Mission régionale d'autorité environnementale

Avis de la Mission régionale d'autorité environnementale de Nouvelle-Aquitaine sur le projet de mise en compatibilité par déclaration de projet du plan local d'urbanisme (PLU) de la commune de Sireuil porté par la communauté d'agglomération du Grand Angoulême relatif à un projet d'extension de la distillerie des Moisans (Charente)

n°MRAe 2022ANA5

dossier PP-2021-11763

Extrait du plan de zonage détaillé du PLU en vigueur avec légende
(Source : rapport de présentation (page 8) et géoportail de l'urbanisme)

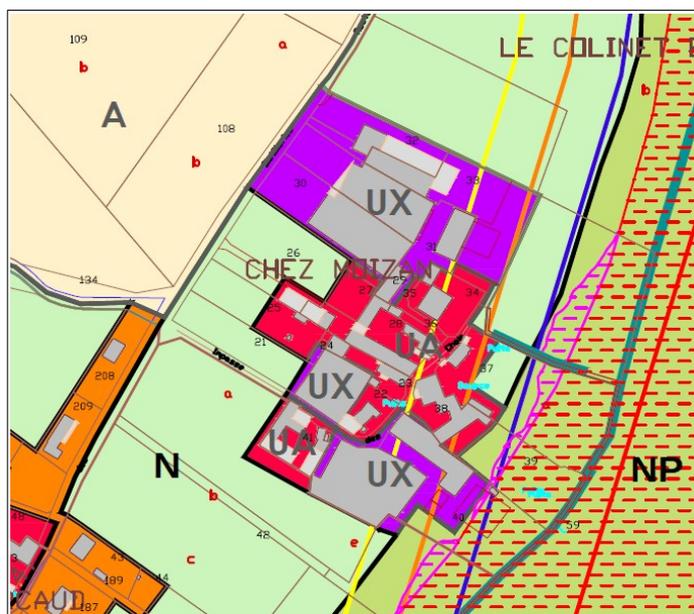
La MRAe relève par ailleurs que les extraits de plan de zonage présentés manquent de précisions en ce qui concerne les trames graphiques des zones inondables de la Charente, des zones de danger liées à l'ouvrage de transport de gaz naturel et des éléments bâtis et naturels patrimoniaux à préserver.

La MRAe recommande d'améliorer la présentation des extraits du règlement graphique du PLU pour la bonne information du public.
